## Adattamento articolo 6.1

### 6.1 BILANCIAMENTO E OLIO INGRAGGI

## Adattamento articolo 6.10

#### Versione 3:

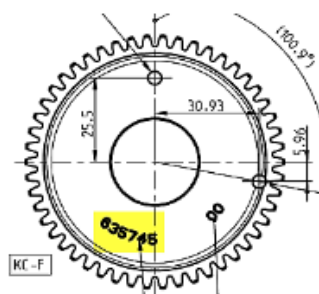
Rotax numero 635745 (visibile sull'ingranaggio), il contrapeso può avere una superficie lavorata. Il peso minimo contrappesi (asciutti) incluso la gabietta deve essere 255,0 gr.

Durante l'evento deve essere possibile prelevare in qualsiasi momento un campione minimo di 100 ml di olio per ingranaggi. È obbligatorio utilizzare l'olio XPS DD2 KART GEAR; non è consentito sostituirlo con un olio di marca diversa.

**L'olio misurato deve essere estratto dal pilota o il rappresentate dal pilota tramite l'apposito raccordo in un tempo massimo di 1 minuto. È responsabilità del concorrente raccogliere tutto l'olio estratto nel contenitore fornito; eventuali residui o fuoriuscite non saranno conteggiati ai fini della misurazione. È ammesso di inclinare il motore.**
